# Pays d'Aix - écologie

## Elargissement de la RD9

### Enquête publique

### Cartographie publiée sur le site internet de l'ADSR ([www.adsr.asso.fr](http://www.adsr.asso.fr)) :

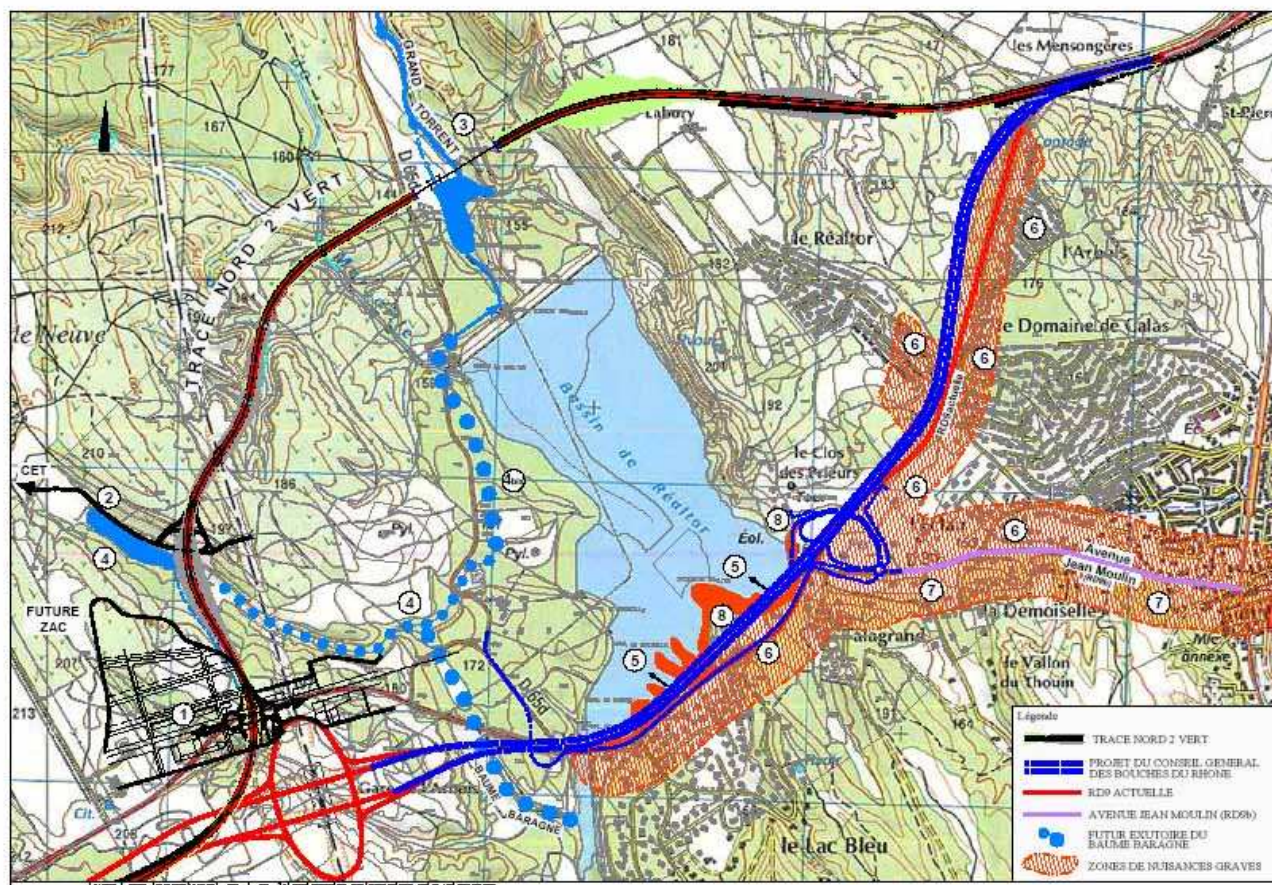
C'est pourquoi, nous sommes opposés au projet de tracé « Nord 2 Vert ». En outre, la topographie du site est très défavorable à ce tracé, en particulier au niveau des falaises situées immédiatement à l'Est de la dépression où coule le ruisseau du Grand Torrent (voir carte ci-après). Le dénivelé de 40m environ à récupérer imposerait de longues tranchées et des pentes importantes, impliquant réglementairement des voies supplémentaires Poids Lourds, portant le projet à 5 voies en déblai, soit de nouvelles coupures très sévères dans le milieu naturel !

Le tracé Sud qui fait l'objet de l'enquête publique évite une nouvelle fragmentation des espaces à protéger et constitue donc la moins mauvaise solution. La protection des riverains (lotissement du Lac Bleu) est correctement assurée par un décalage de la nouvelle RD9 vers le bassin, grâce à un comblement relativement marginal du fond de quelques anses du lac (les parties plus profondes du bassin sont évidemment situées au Nord, coté barrage).

Nous demandons que le projet soit amélioré pour prendre en compte la possibilité de passage d'un futur Transport Collectif en Site Propre (TCSP) routier, reliant Aix, les Milles, La Duranne, la gare TGV, Vitrolles et l'Aéroport de Marignane et ceci indépendamment du projet d'ouverture aux voyageurs de la voie ferrée Aix –Rognac qui n'a pas les mêmes objectifs de desserte.

On peut aussi s'interroger sur la pertinence de l'échangeur supplémentaire créé au niveau de l'avenue Jean Moulin, les liaisons locales pouvant être assurées à partir des échangeurs existants de Lagremeuse et de la gare TGV.
